SERVICE INSTRUCTION

Aufhebung des 5-Jahres Wechselintervalls der Kraftstoffleitungen (Teflonschläuche) für ROTAX® Motor Type 912 (Serie)

ATA System: 73-00-00 Kraftstoffsystem

Bild 1
Kraftstoffschläuche

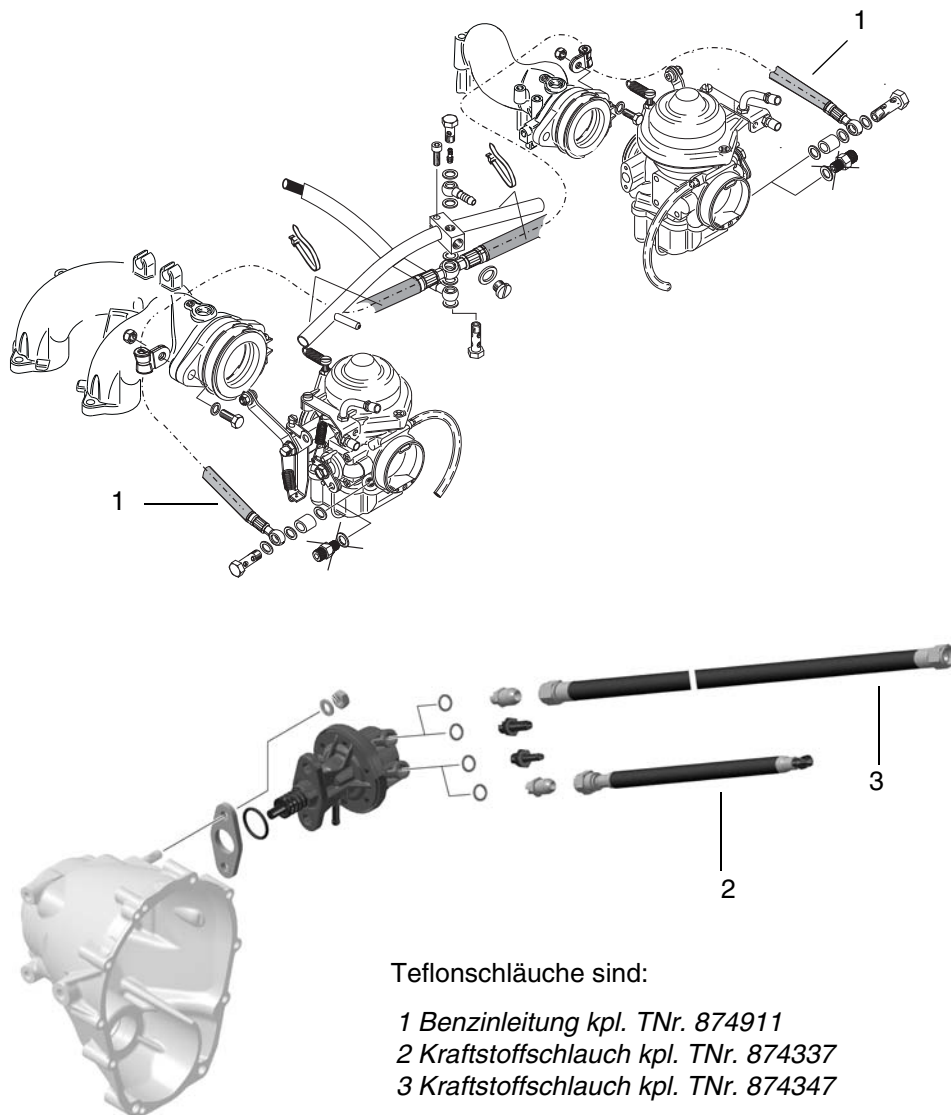
Teflonschläuche sind:

- 1 Benzinleitung kpl. TNr. 874911
- 2 Kraftstoffschlauch kpl. TNr. 874337
- 3 Kraftstoffschlauch kpl. TNr. 874347

HINWEIS: Jeder Kraftstoffschlauch kpl. ist durch eine Seriennummer und Teilenummer, die auf einer Plakette sichtbar ist, eindeutig gekennzeichnet.

HINWEIS: Die 5-Jahres-Limitierung ist für die Teflonschläuche (Kraftstoffschläuche kpl./Benzinleitung kpl.) nicht zutreffend. Der Austausch der Kraftstoffleitungen ist im Zuge einer Grundüberholung durchzuführen.
